ACTA No. 20230421

Subsanaciones del componente hidráulico "OPTIMIZACIÓN DEL ACUEDUCTO DEL CASCO URBANO DEL MUNICIPIO DE YACUANQUER", realizadas por parte del equipo Consultor.

1. Revisión puntual de las respuestas a las Observaciones.
2. Retroalimentación MVCT (se presentan en negrilla).
3. Conclusiones y/o Recomendaciones.

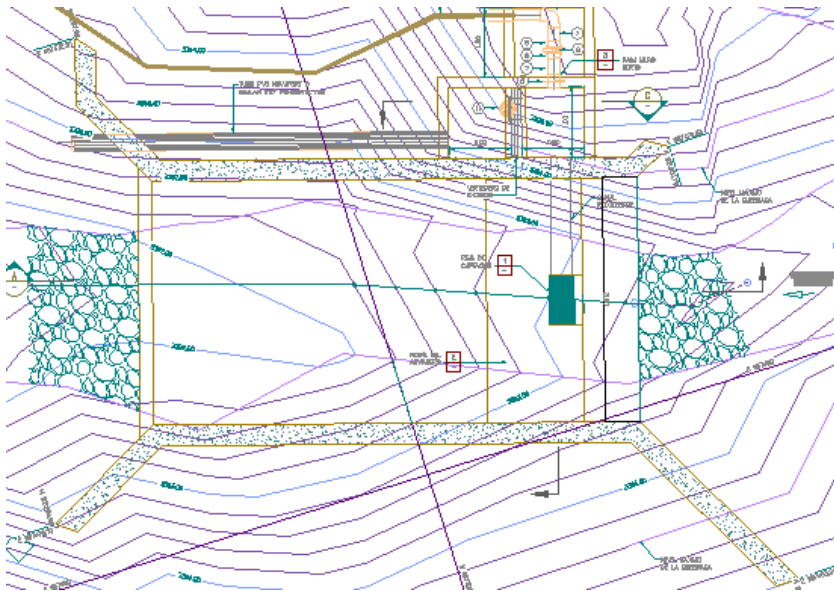
En cuanto al diseño de la nueva bocatoma sobre la quebrada La Magdalena, verificar el empedrado que se coloca aguas arriba y aguas abajo porque debería estar en toda la sección, de lo contrario el flujo de agua podría erosionar el fondo y generar inestabilidad en la bocatoma:

Se atendió la sugerencia del profesional del MVCT respecto del enrocado aguas arriba y aguas debajo de la captación colocándolo en todo el ancho de la estructura.

El MVCT revisará el nuevo plano de la captación, con el enrocado aplicado a toda la estructura.

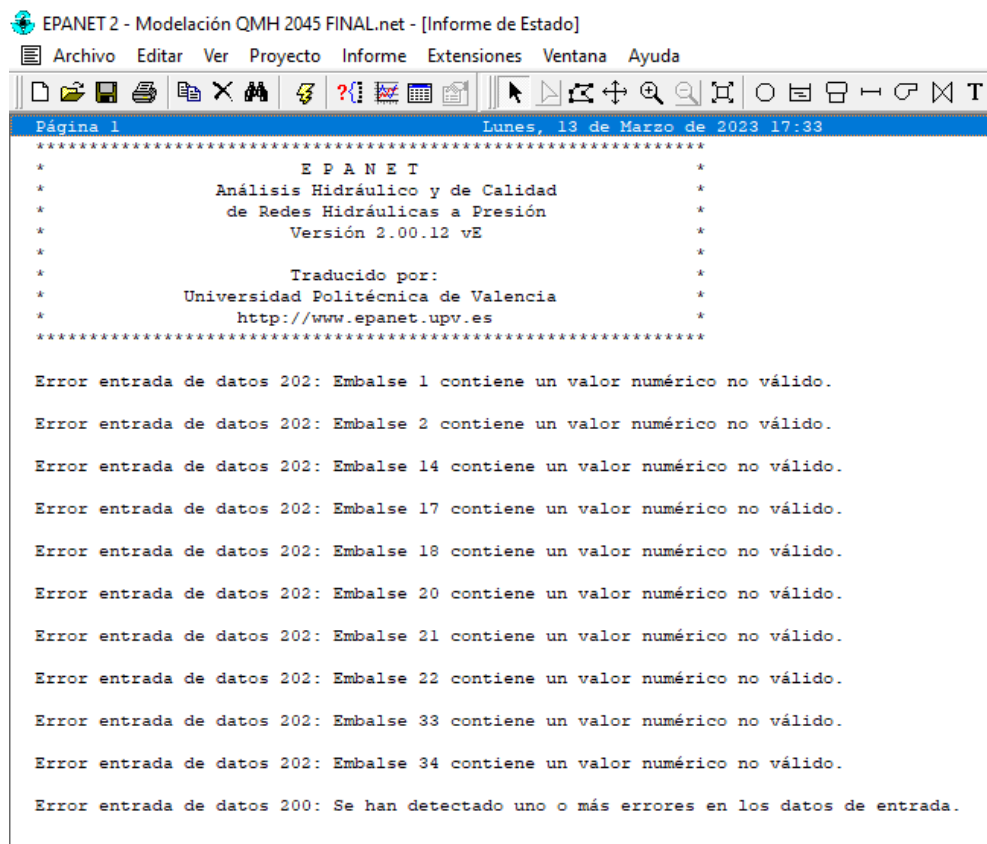
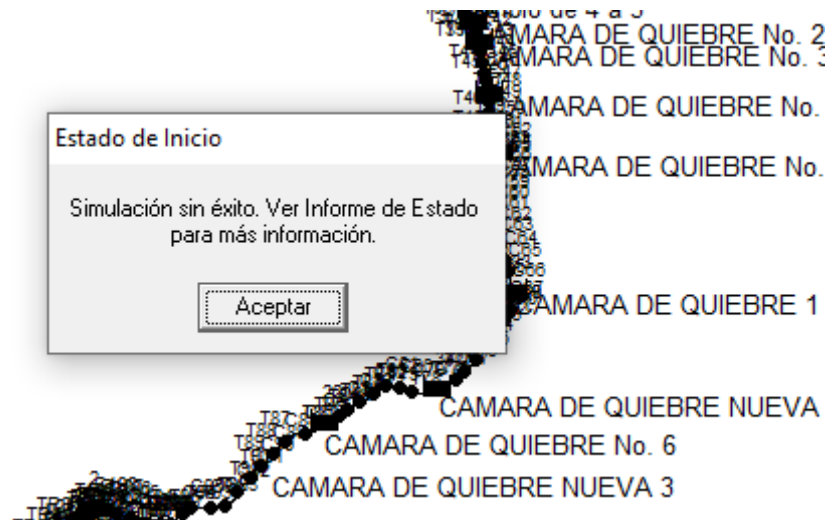
Dentro de la carpeta DIAGNÓSTICO, se evidencia un archivo "Modelación 2020.net" que presenta errores en el Informe de Estado, el sistema está desconectado en varios nodos, entre ellos el C-108, el n155 al Desarenador. No se visualiza el caudal transportado, velocidades, ni presiones. Así las cosas no es posible verificar la modelación hidráulica.

Por otra parte, falta la modelación de redes de DIAGNÓSTICO, con la población proyectada a 25 años.

Favor verificar la modelación hidráulica de las redes diseñadas al período de diseño, toda vez que el modelo arroja los siguientes errores:

Hasta tanto se allegue los modelos de Diagnóstico y Diseño corregidos, en ese momento se podrá realizar la verificación hidráulica de los modelos. Se recomienda presentar el input de los modelos EPANET.

En la carpeta PRODUCTOS/ 1 DIAGNOSTICO se encuentra en el numeral 39 El archivo DIAGNOSTICO AJUSTADO 2 Yacuanquer.net que contiene la simulación de aducción, conducción y redes de distribución, archivo que abre sin ningún problema.

Sin embargo, con la respuesta a las observaciones hidráulicas, se envía el archivo mencionado.

Esta observación se reitera, toda vez que la Interventoría también manifestó que el modelo evidencia errores. Por otra parte, no se hace mención a la necesidad de correr el modelo del Diagnóstico proyectando la población a 25 años, se reitera.
